AFF : LLOBEL et autres c Préfecture de La Loire-Atlantique
V. REF : consultation publique
Société exploitation éolienne Jans – Jans

<p>OBSERVATIONS DANS LE CADRE DE LA CONSULTATION PUBLIQUE se déroulant du 11 octobre au 14 novembre 2021 Société exploitation éolienne Jans – Jans</p>
--

Cf. : Google earth – 2021 – travaux d'abattage de la ripisylve sur un peu moins de 200 mètres en rive gauche et sur une trentaine de mètres en rive droite. Future zone d'implantation et d'accès de l'éolienne 4

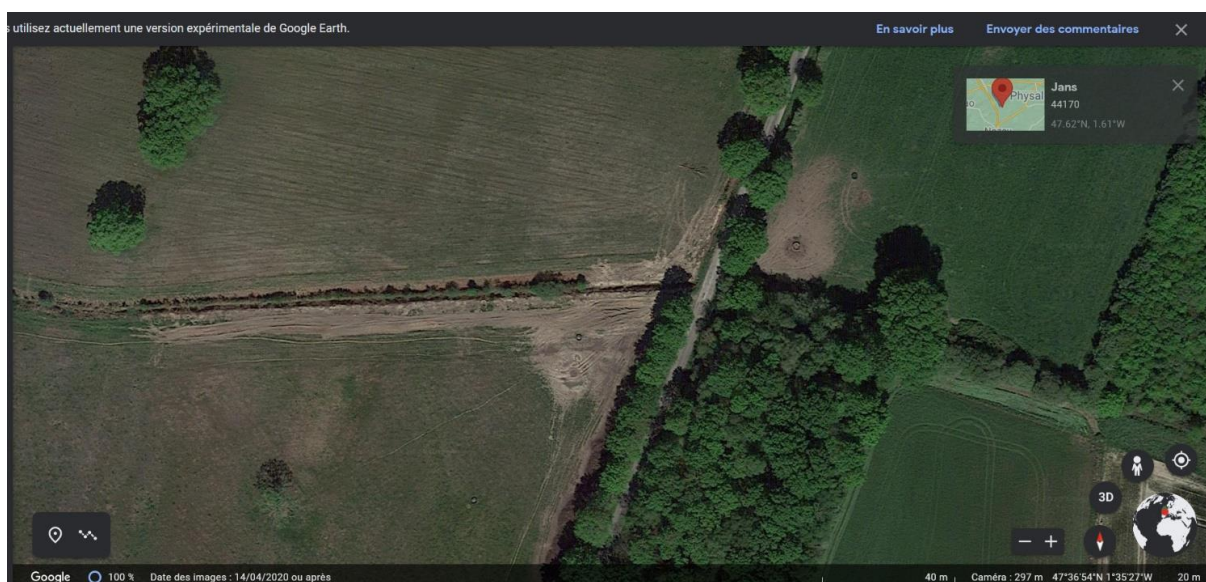
Par ailleurs, il convient de noter que près de 200 mètres linéaires de ruisseau ont été dévégétalisés (arrachage mécanique) au niveau du projet initial d'implantation de l'éolienne n° 4 et de son accès, en 2020.

La distance de retrait de 5 mètres exposée dans le dossier initial devait théoriquement permettre sa conservation, voire sa restauration.

L'impact est réel et n'était pas précisé dans le dossier initial.

Il est important de le prendre en compte et il s'agit d'un changement qui n'est pas anecdotique à l'échelle du projet :

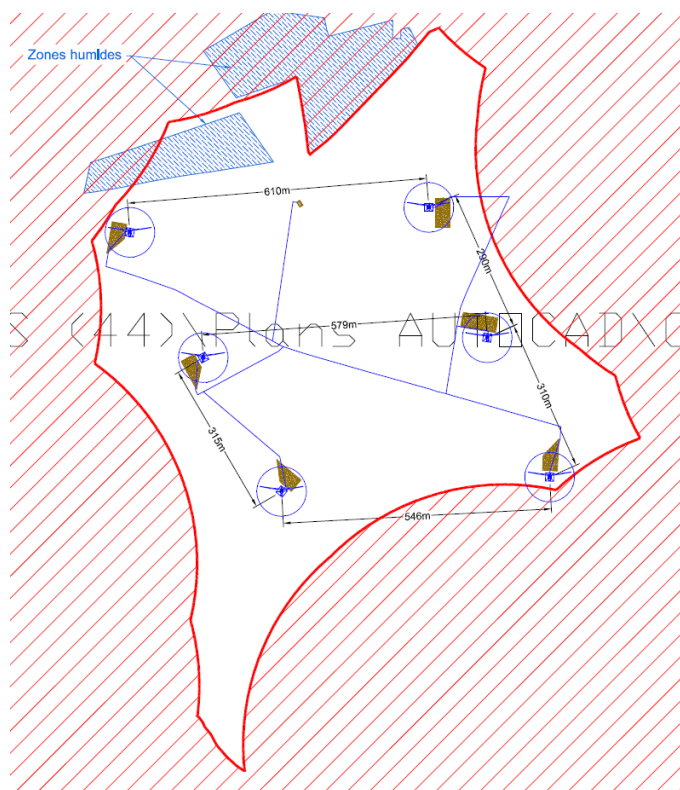
- Le nouveau plan masse ne fait pas état du ruisseau au Nord et à l'Ouest de la zone d'implantation, ni de sa végétation de berge. Il serait important de prendre en compte cette incidence compte tenu des travaux déjà réalisés.
- Le ruisseau est concerné sur près de 800 mètres linéaires et le dossier actuel ne précise pas les précautions prises. En effet le nouveau tracé du réseau électrique jouxte le ruisseau afin de relier les éoliennes 4 et 1 au poste de livraison dont le positionnement a changé.

Ce changement substantiel n'est pas mentionné dans le cadre de la présente consultation publique.

Cf : Figure 96 : Itinéraire probable de raccordement électrique interne

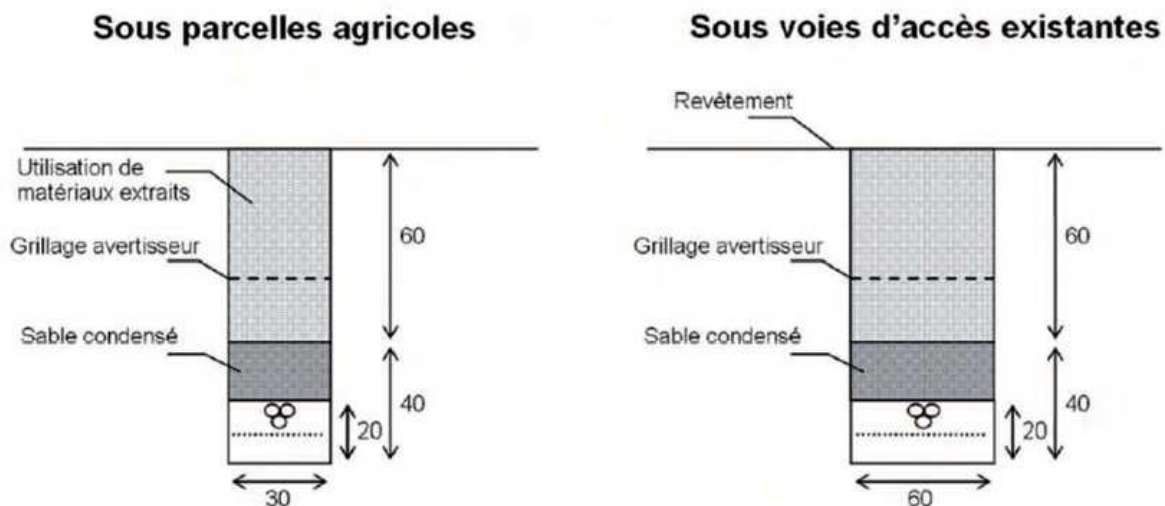
Cette incidence sur 800 mètres linéaires de cours d'eau aurait dû d'être analysée et le principe de ERC appliqué.

Or, le principe exposé dans le dossier initial « *Ce tracé empruntera, dès que possible, les bas-côtés des chemins d'accès qui auront été créés ou les limites des parcelles exploitées* » ne peut pas être appliqué compte tenu de la présence de ce ruisseau sans impact majeur sur son profil en long et en travers.

L'effet sur son cours, sur sa ripisylve et sur sa nappe d'accompagnement, sur l'effet de drainage par exemple doit être examiné.

Cette modification apparaît substantielle au titre de la loi sur l'eau concernant la rubrique modification du profil en long et en travers d'un cours d'eau de plus de 800 ml.

Pour limiter cet impact, la mise en distance avec le ruisseau supposerait une emprise plus importante sur les parcelles agricoles et la vérification de la compatibilité avec des réseaux de drainage agricoles.

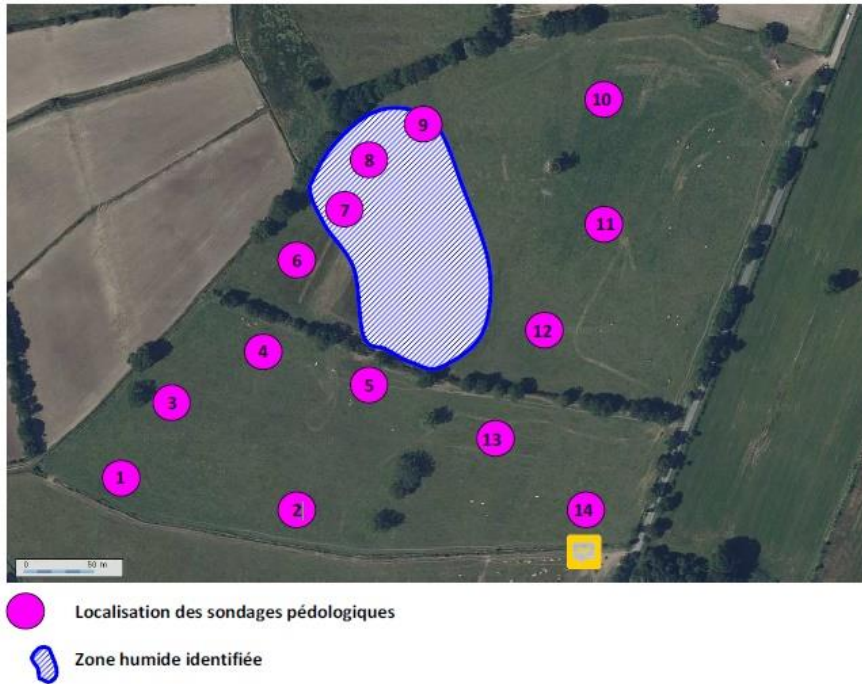
Plus encore, l'emprise des fondations nécessaires au nouveau modèle d'éolienne qui sera installé est plus importante qu'avec l'ancien modèle (21 m de diamètre contre 17,3m pour l'ancien modèle).

Il s'agit d'un changement substantiel.

Or, le nouveau plan de masse ne permet pas de vérifier la distance au ruisseau et les effets de drainage de la zone humide mentionnée par le pétitionnaire au nord du ruisseau dans la figure 96 extraite ci-dessus dans le dossier initial.
